**7º TERMO DE ADITAMENTO AO
ACORDO OPERATIVO
ISA CTEEP - CPFL PIRATININGA**

**Bays 138 kV Sabesp C-1 e C-2
SE Embu Guaçu**

OUT / 2017

Desenho n° 11	Revisão 00	JUN / 2017	SE Embu Guaçu
---------------	------------	------------	---------------

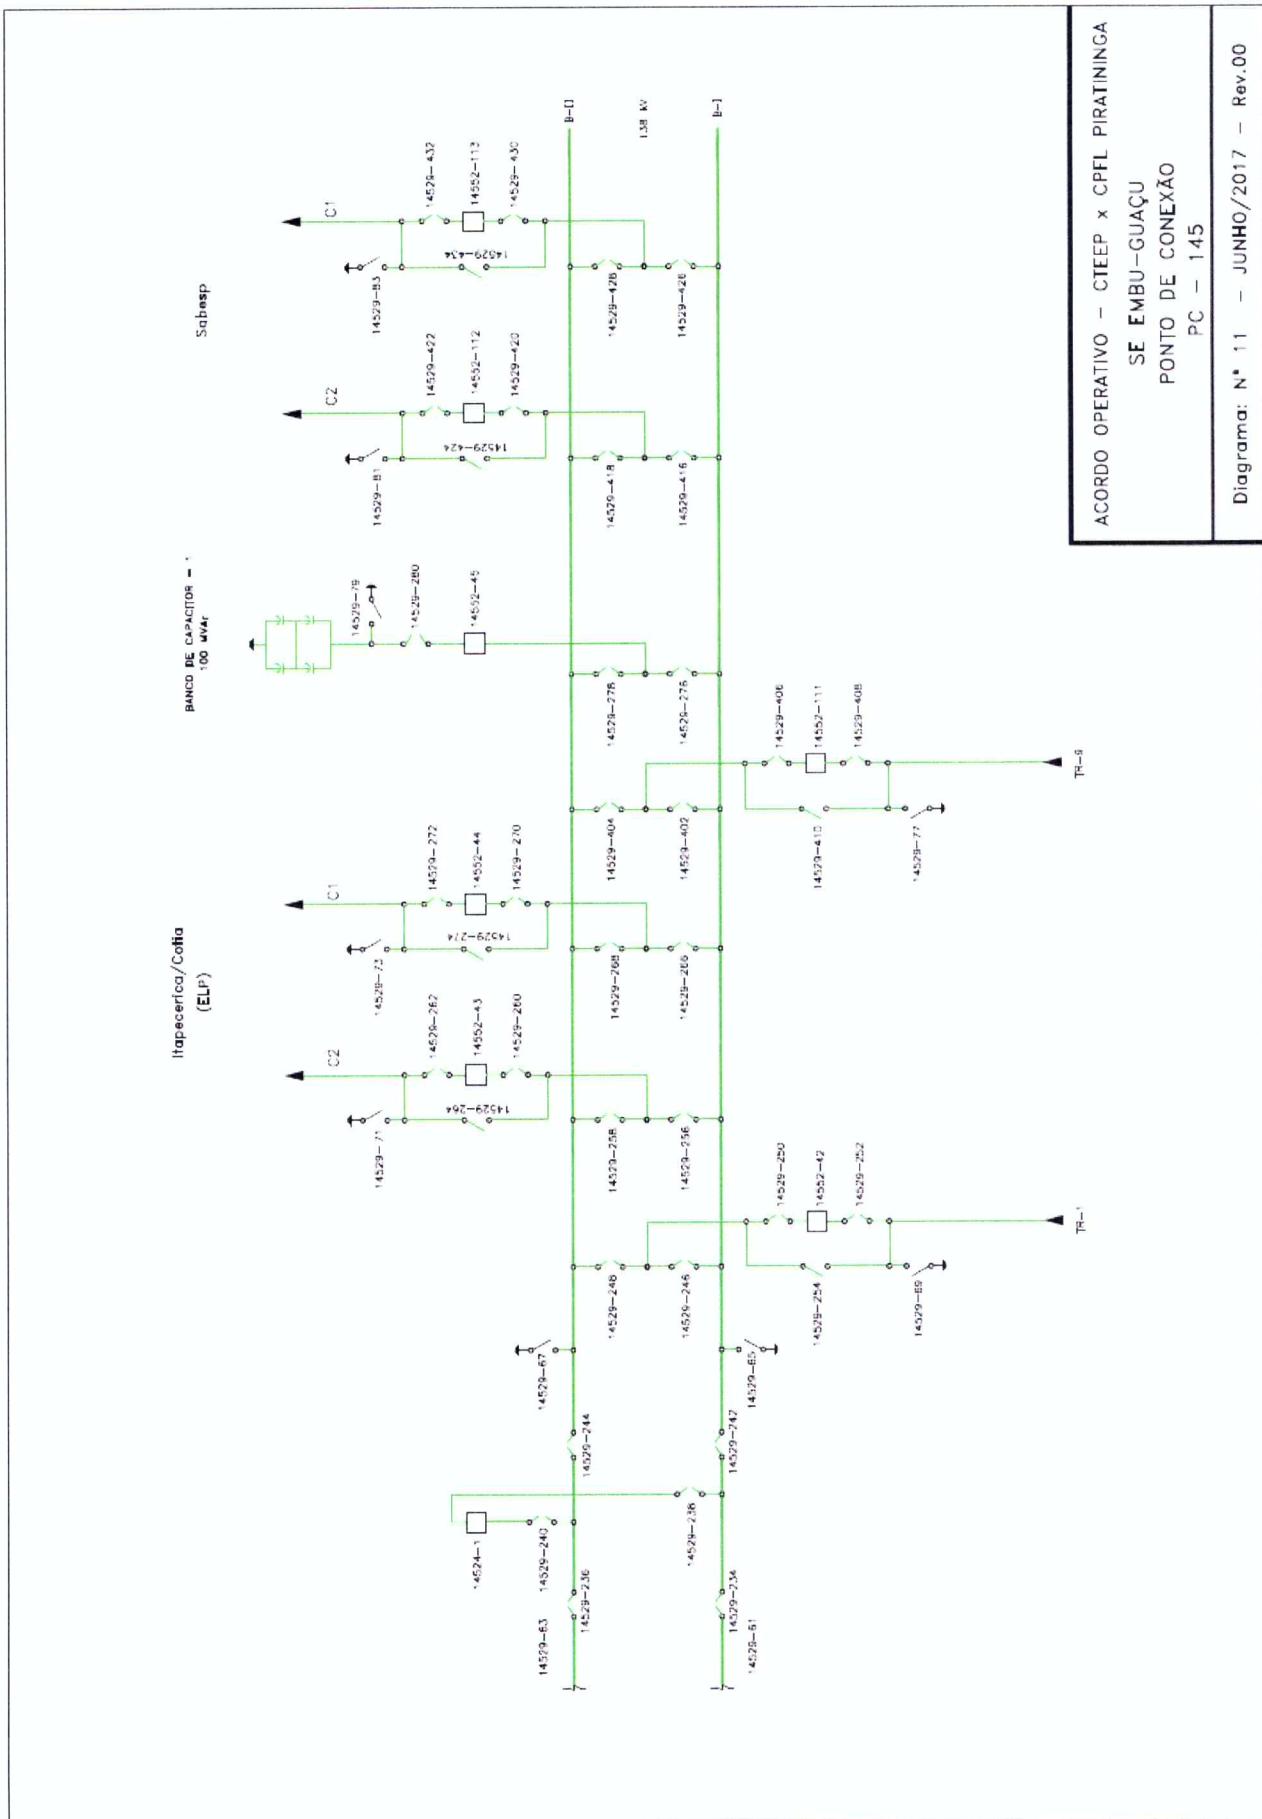
O Anexo E do Acordo Operativo vigente - Diagramas Unifilares das Instalações da TRANSMISSORA com PONTOS de CONEXÃO deve ser modificado, de acordo com o desenho nº 11, revisão 00 - MAI/2017, contemplando os novos PONTOS DE CONEXÃO referentes aos 2 (dois) novos módulos de entrada de linha correspondente à LT 138 kV Sabesp – Embu Guaçu C-1 e C-2, passando a vigorar conforme previsto no Anexo 6 deste documento.
